泊発電所3号機
審査会合における指摘事項に対する
回答について

【重大事故等対策有効性評価 成立性確認】

平成25年10月22日

北海道電力株式会社

図-1 原子炉格納容器圧力の推移

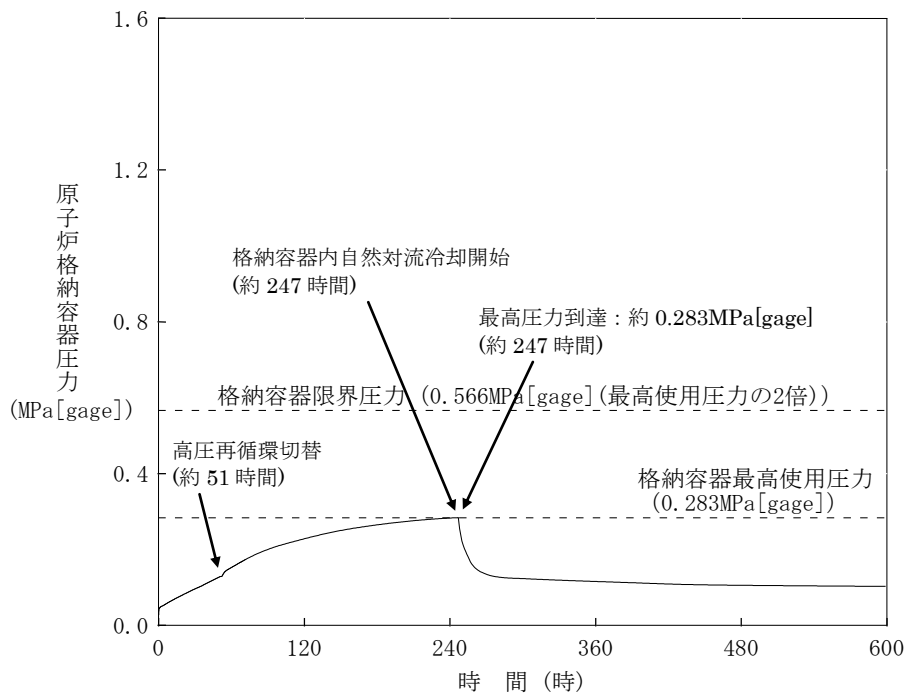
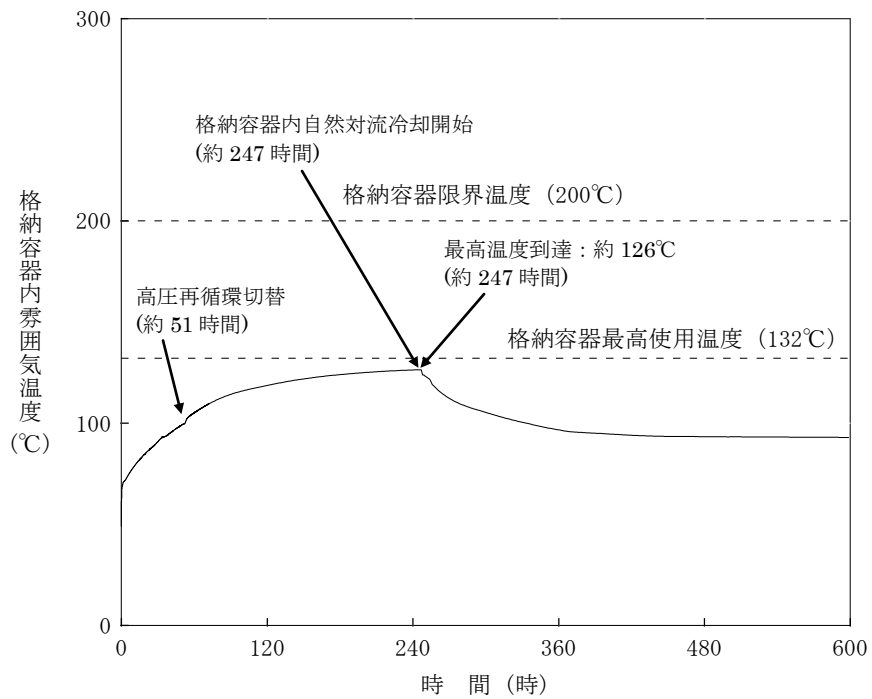
1. 全交流動力電源喪失(RCPシールLOCAが発生する場合)における 長期的応答の確認について

原子炉格納容器内圧力、温度の確認解析の結果をそれぞれ図－1、2に示す。解析の結果、事象発生後原子炉格納容器の圧力、温度は徐々に上昇していき、事象発生後約75時間で原子炉格納容器内温度が110℃となり、事象発生後約247時間で原子炉格納容器圧力が最高使用圧力に到達する結果となった。その後、格納容器再循環ユニットを用いた格納容器内自然対流冷却により、原子炉格納容器の圧力、温度は低下していき、原子炉格納容器内圧力約0.1MPa[gage]、温度約100℃程度にて安定的に冷却が継続される。

以上より、原子炉格納容器が長期的に安定的に冷却されることを確認した。

なお、本事象のように原子炉格納容器圧力、温度が緩やかに上昇する状況においては、格納容器再循環ユニットへの冷却水の通水判断を前広に実施し、より早期に格納容器内の減温、減圧が可能な手順を整備していく。

図-1 1次系圧力の推移

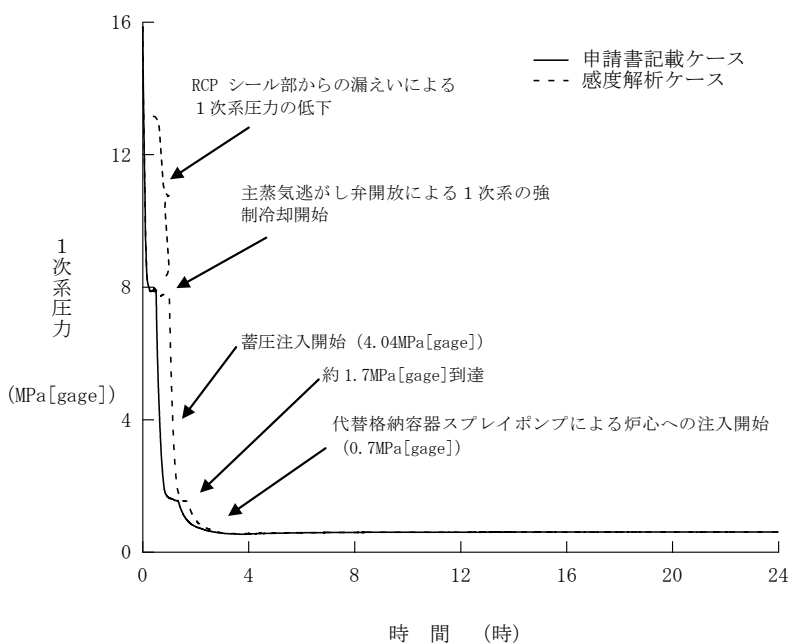
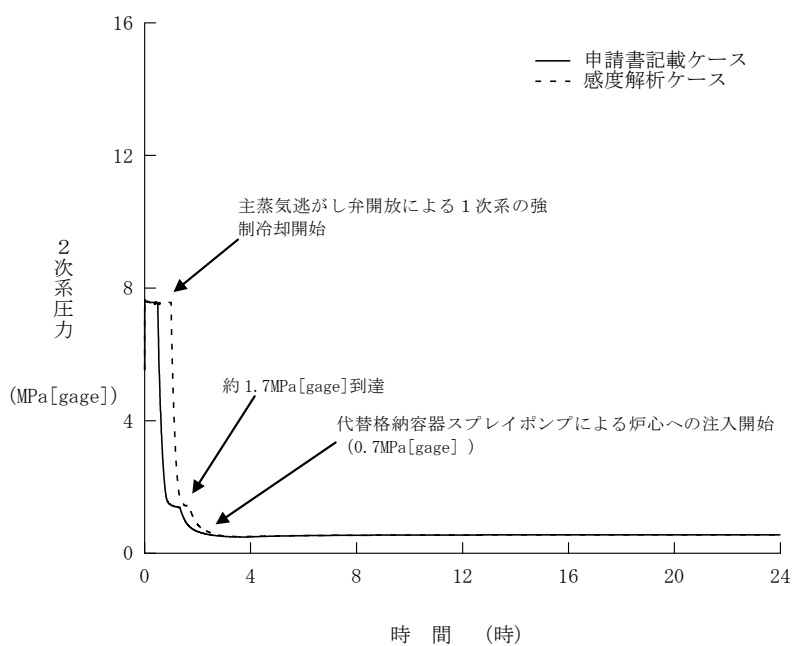
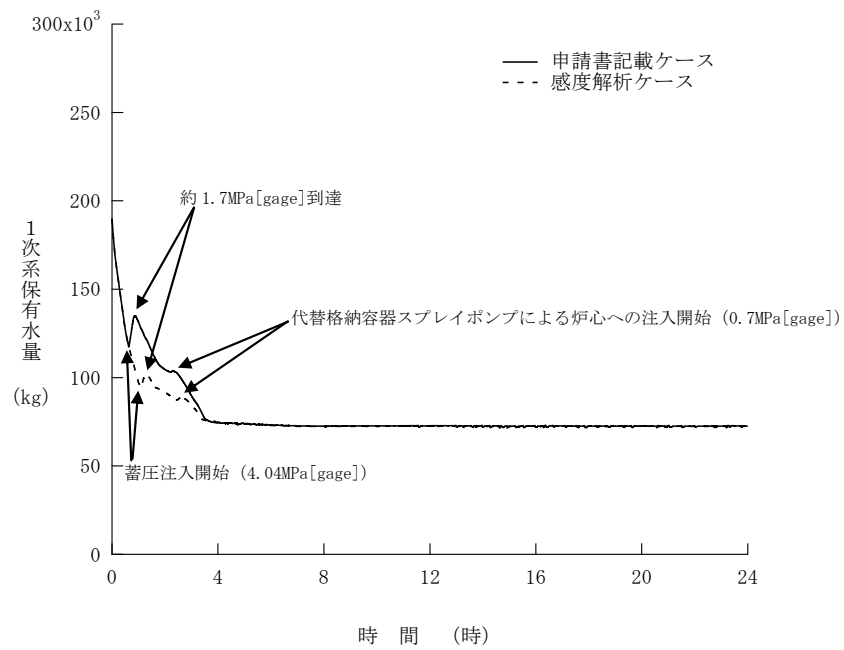
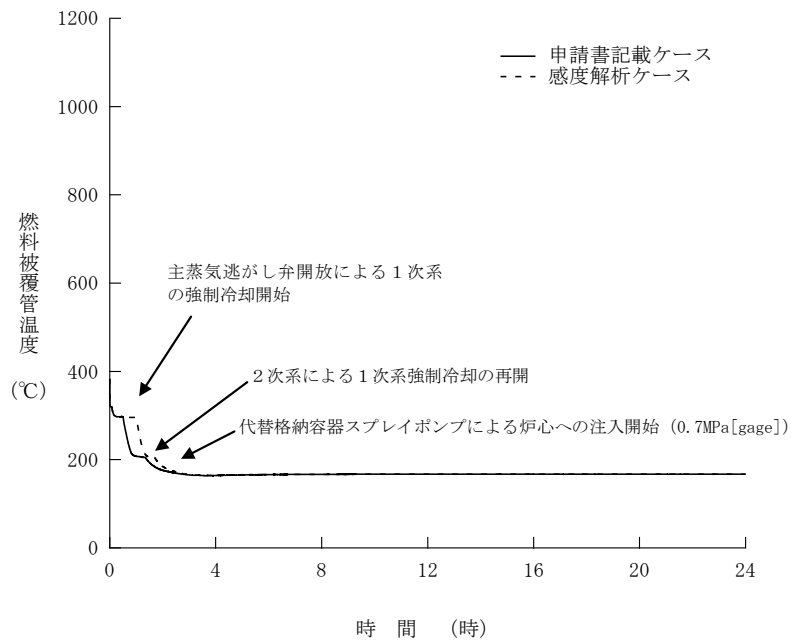
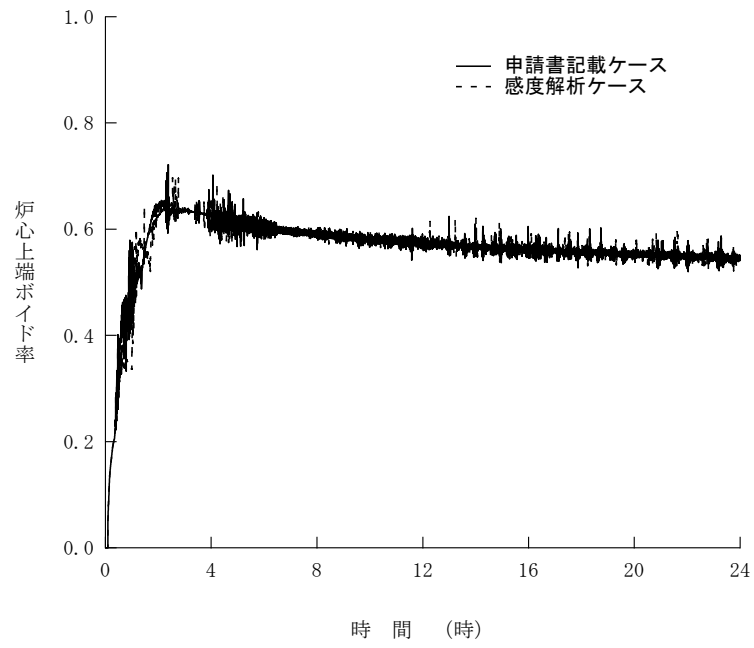
2. 全交流動力電源喪失(RCPシールLOCAが発生する場合)における冷却の開始が遅れた場合の影響について

感度解析の結果から、冷却開始時間を事象発生後60分とした場合でも炉心損傷が防止でき、主蒸気逃がし弁の操作時間に余裕があることが確認できた。

解析結果を図-1～5に示す。主蒸気逃がし弁の開放による1次系の急速冷却を遅らせることにより、圧力低下の挙動の推移に遅れが生じるものの、1次系保有水は確保され、安定状態に至る挙動に大きな差はなく、炉心損傷が防止可能なことが確認された。

図 1 ATWS 事象における反応度推移

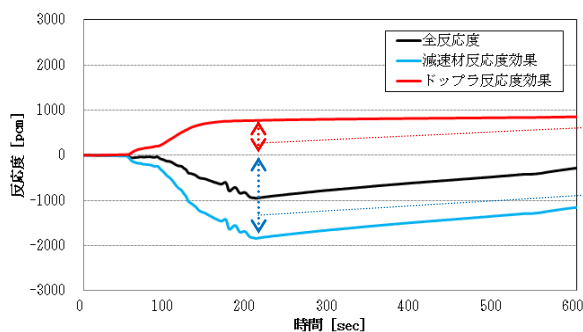
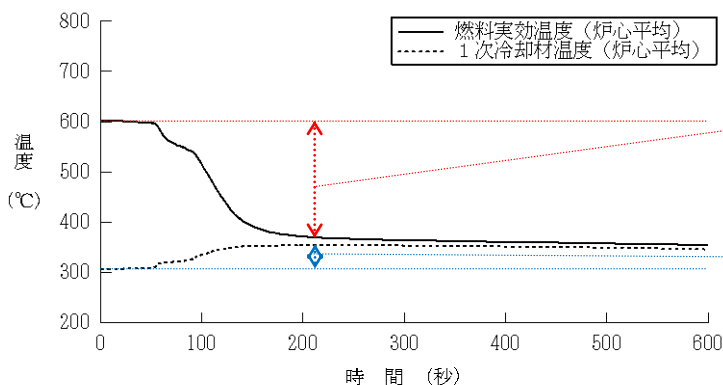
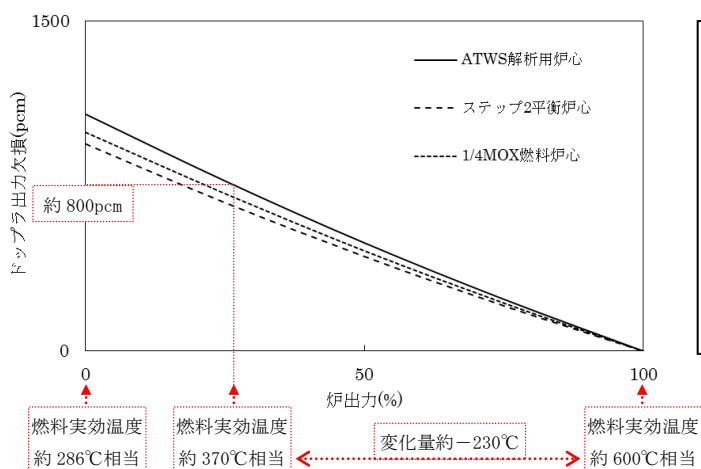
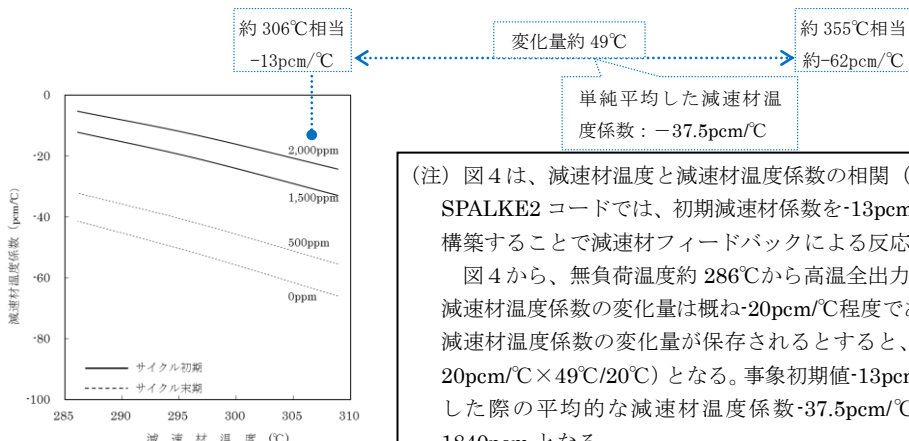
3. ATWS（主給水流量喪失＋原子炉トリップ失敗）における反応度について

今回分析した反応度成分は、以下に示すように、ATWS 事象進展における燃料実効温度（炉心平均）＜別紙 2 参照＞の変化量と ATWS 解析用炉心のドップラ出力欠損との関係等から算出した結果と照らしても概ね一致しており、各成分の寄与度の分析として妥当な結果と考える。

図 3 から、燃料実効温度が約 600°C から約 370°C まで低下した際に添加される正の反応度は約 800pcm となる。

図 4 から、無負荷温度約 286°C から高温全出力約 306°C まで (温度変化量にして約 20°C) の減速材温度係数の変化量は概ね -20pcm/°C 程度であり、仮に、306°C 以上の温度においてもこの減速材温度係数の変化量が保存されるとすると、約 355°C では約 -62pcm/°C (-13 pcm/°C - 20pcm/°C × 49°C/20°C) となる。事象初期値 -13pcm/°C (約 306°C 時点) と 49°C 上昇 (約 355°C 時点) した際の平均的な減速材温度係数 -37.5pcm/°C となり、49°C 上昇した場合の反応度は約 1840pcm となる。

図1 反応度他パラメータの推移

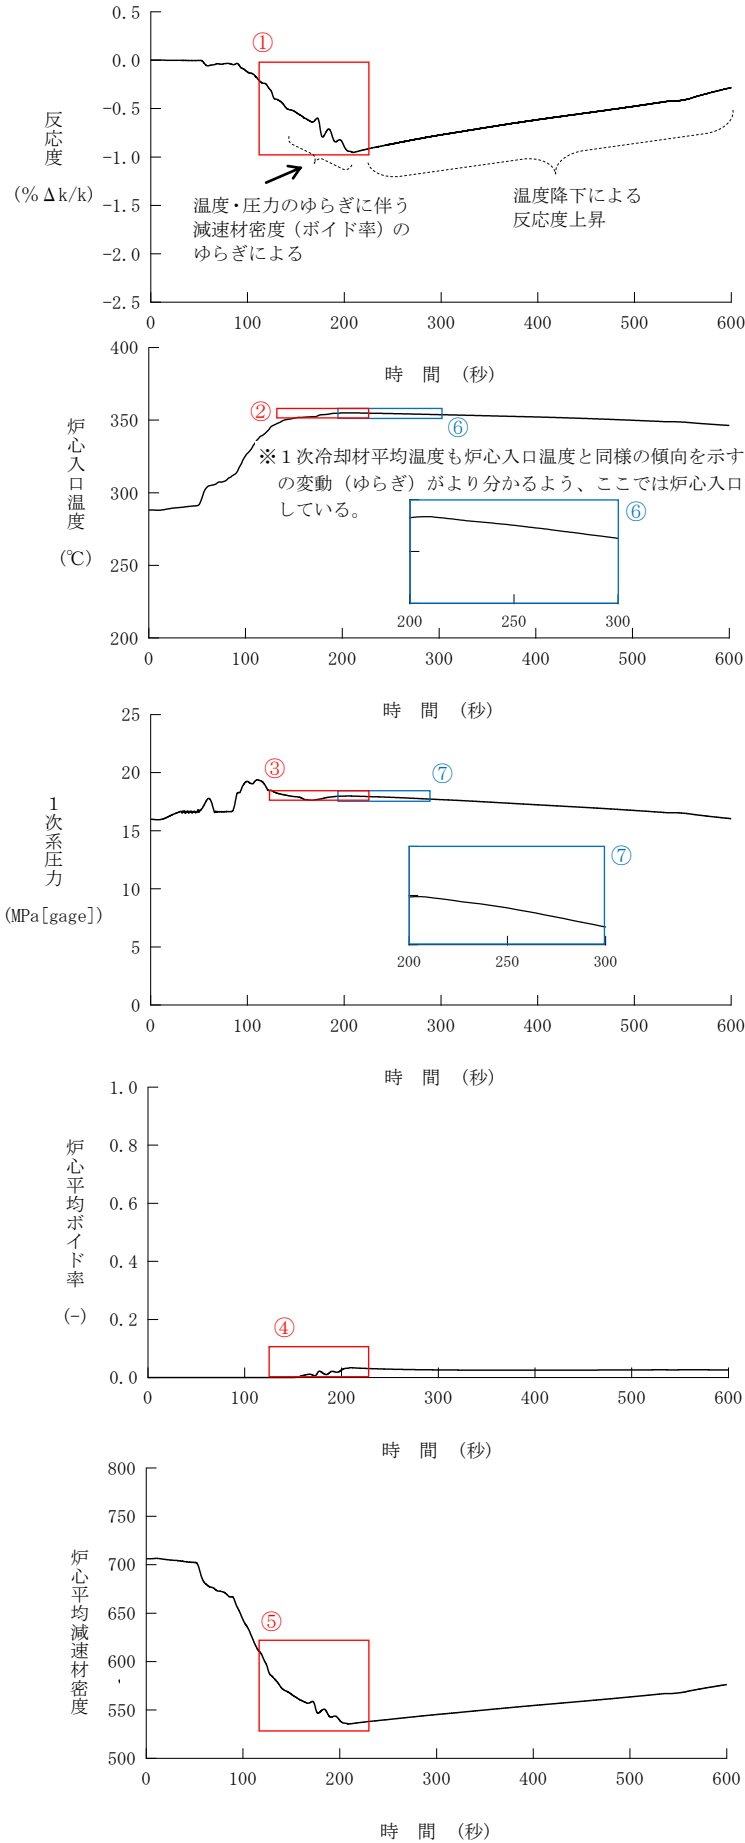
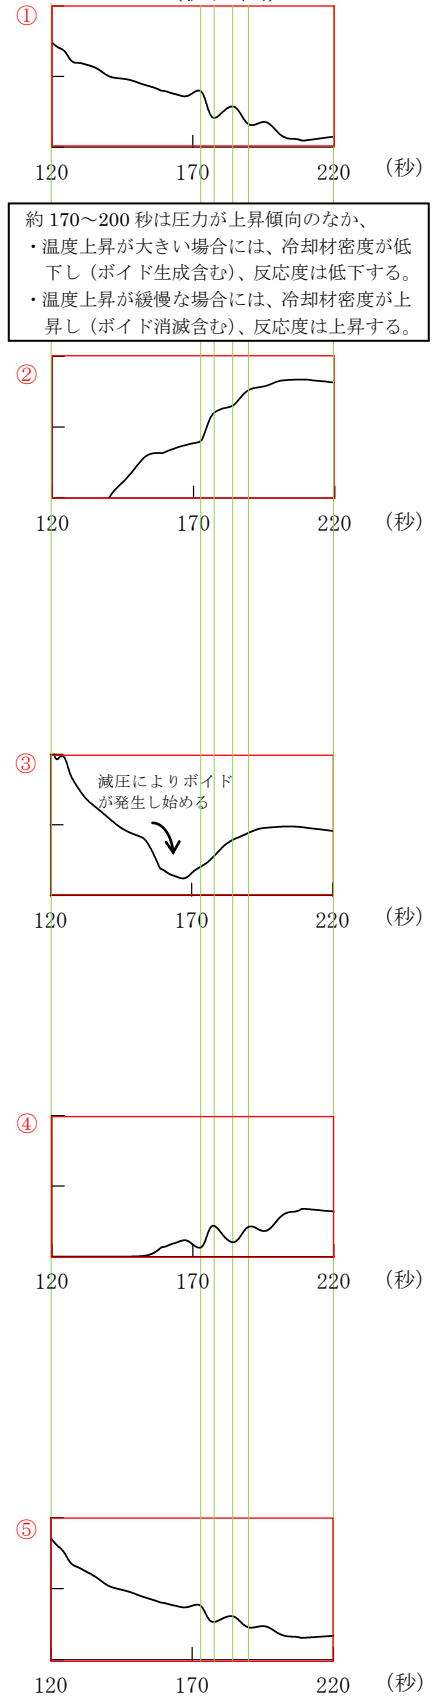
3-2. ATWSにおける反応度のゆらぎについて

ATWS（主給水流量喪失+原子炉トリップ失敗）事象において、約170～200秒における反応度のゆらぎは、約150～170秒にかけて1次系圧力が減圧することで炉心にボイドが生成され、その後、1次冷却材温度及び1次系圧力がゆらぎながら上昇していく際に、炉心で生成したボイドの消滅・生成により冷却材密度がゆらぐため、反応度にもゆらぎが生じると考えられる。

また、約200秒以降においては、1次冷却材温度および1次系圧力が安定して推移するため、冷却材密度がゆらぐ、反応度にもゆらぎが生じないと考えられる。

ATWS 事象におけるプラント整定時点の状況

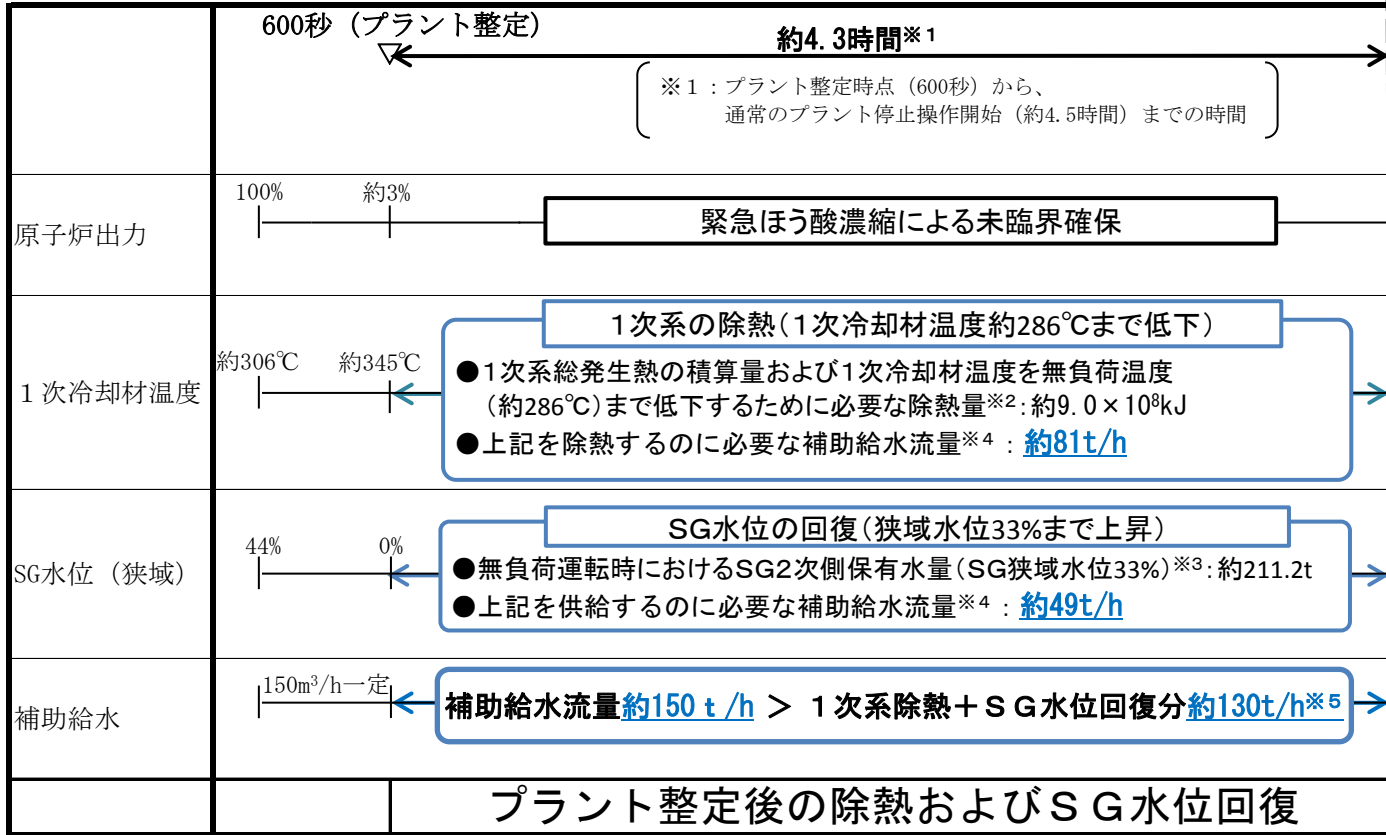
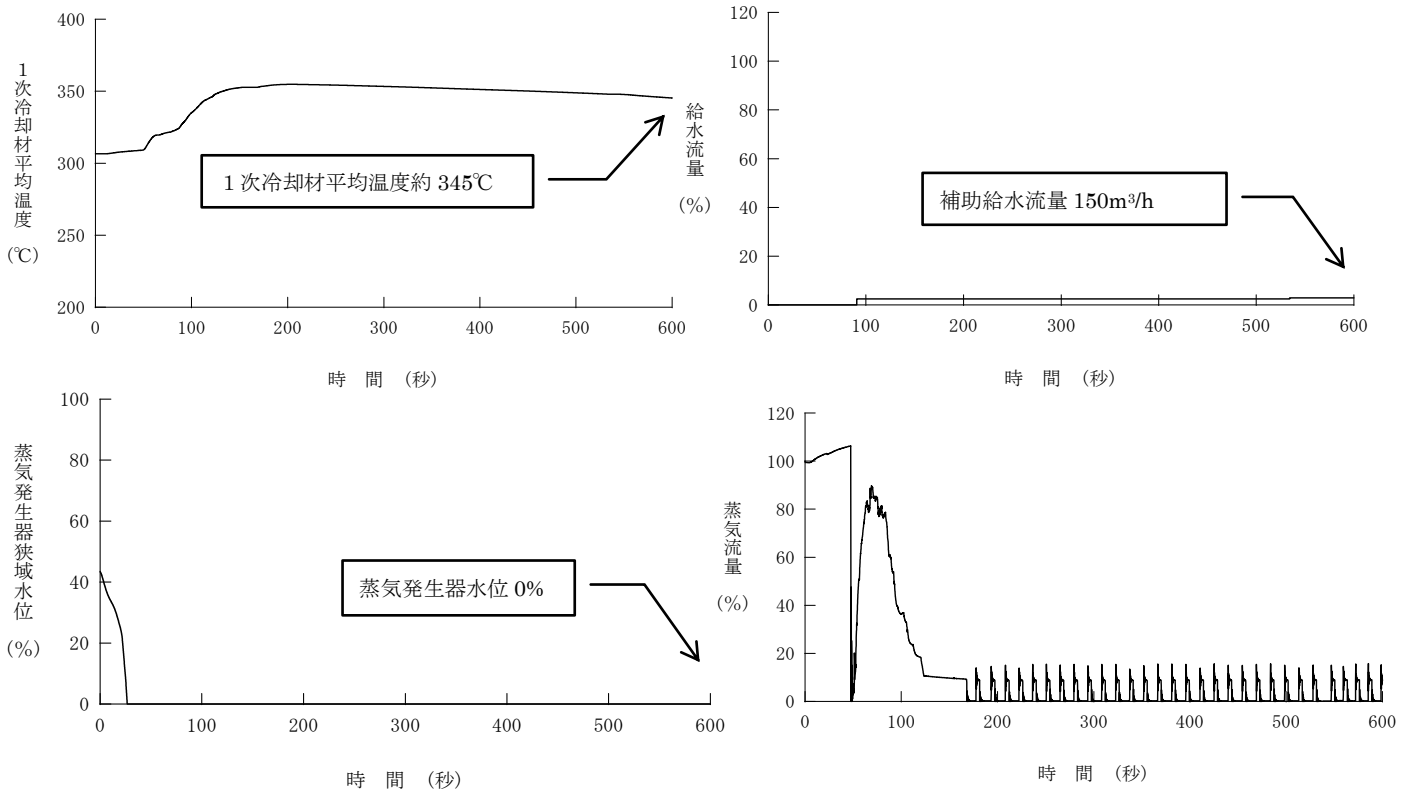
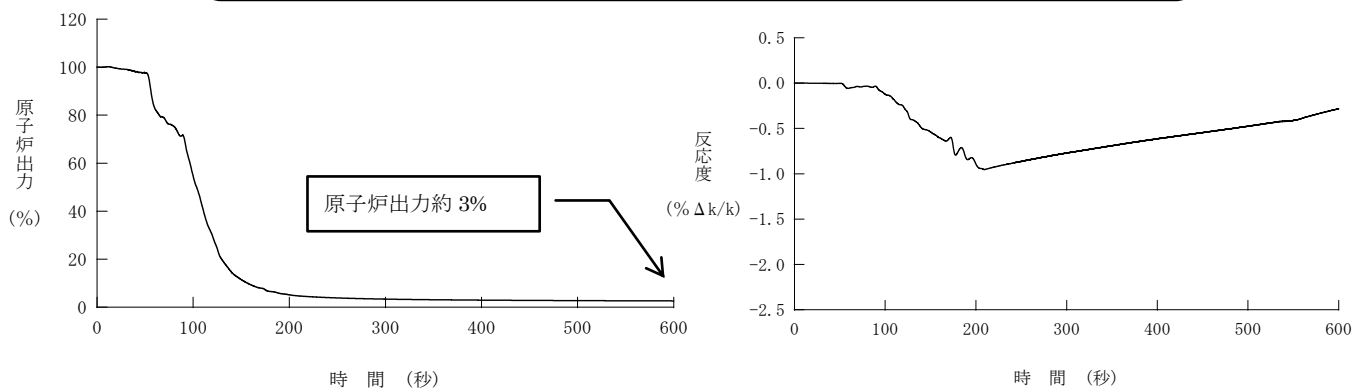
4. ATWS 事象におけるプラント整定後から事象収束までの運転操作の成立性について

評価の結果、次頁に示すとおり、補助給水の継続によって 1 次系の除熱および SG 水位の回復は可能※であり、有効性評価で示したとおりに緊急ほう酸濃縮の完了する約 4.5 時間以降からは通常のプラント停止操作を開始し、余熱除去系による安定的な冷却状態へ移行できることがわかる。

※プラント整定時点（事象発生 600 秒後）から通常のプラント停止操作開始（事象発生約 4.5 時間後）の期間において、補助給水流量約 150t/h は、SG 水位回復および除熱（崩壊熱による 1 次系の総発生熱量および 1 次冷却材温度を約 345℃から無負荷温度約 286℃まで低下させるのに必要な潜熱分）に必要な給水流量の時間平均値約 130t/h を上回る。

図 軸方向出力偏差の初期からの変化量の推移

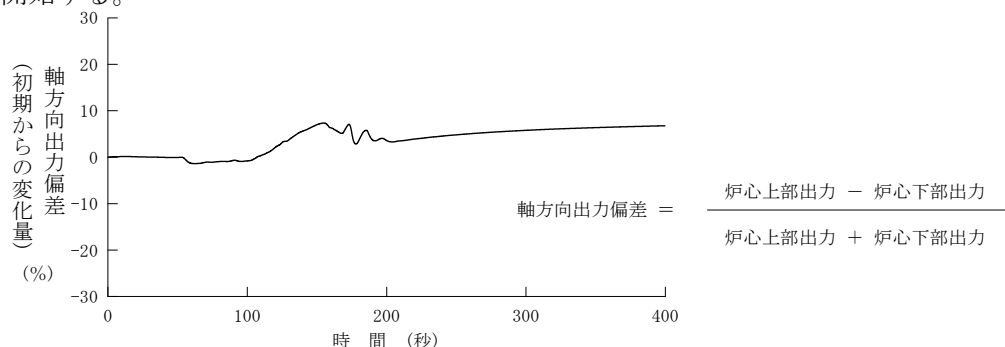
5. ATWS における炉外核計測装置 (NIS) 追従性と運転操作について

- b. ATWS 事象では、1 次冷却材温度が上昇し減速材密度が低下することによって、高速中性子の原子炉からの漏れを増加させる効果はあるものの、出力低下により中性子束自体が大きく減少し、炉外に漏れる高速中性子数が減少するため、NIS 指示値の低下を確認することができる。この出力低下に伴う炉外への高速中性子数の漏れの減少は、制御棒挿入有無に関わらず同様のことが言える。
- c. 原子炉出力が大きく変動する場合には炉心内の出力分布等の変化により、炉心の平均的な中性子束と NIS 出力の指示値には若干の偏差が生じることがあり得るが、原子炉を停止させる過程において運転員は出力変化の傾向 (上昇/低下、整定) が判断できれば十分であり、炉心挙動の監視や運転操作に影響を与えるものではない。
- d. なお、ATWS 事象の出力低下中における炉心内の軸方向出力偏差は、出力の低下によってやや炉心上部側へ推移するものの、極端な出力分布の偏りは認められない (下図参照)。
